## Statens vegvesen

Vår referanse:  
2014/025685-010

### **Uttale til offentleg ettersyn - Plansak 12602014000700 - detaljregulering - Rossneset - Svena fritidsbustader – gnr. 17 bnr. 3 mfl. - Radøy**

Fig. E.25: Krav til vertikal linjeføring i avkjørsler (mål i m)

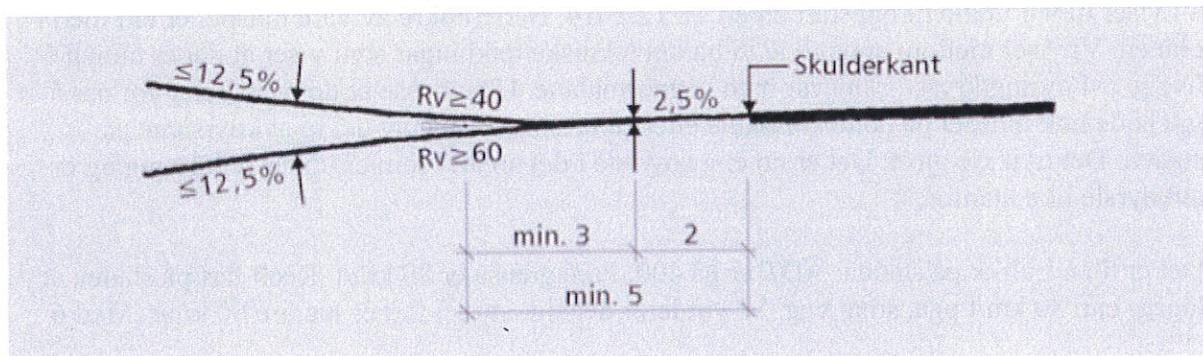
Krav til linjeføring i avkøyrsla følger av handbok N100, prinsippskissa i figur E.25 med forklaring:

*På de første 2 m fra veggkanten, bør avkjørselen ha et jevnt fall fra veggkant på totalt 5 cm. På de neste 3 m bør avkjørselen ha en naturlig overgangskurve til avkjøselens videre forløp. På de neste 30 m bør avkjørselen ha fall eller stigning på maksimalt 1: 8 (12,5 %), se figur E.25.*
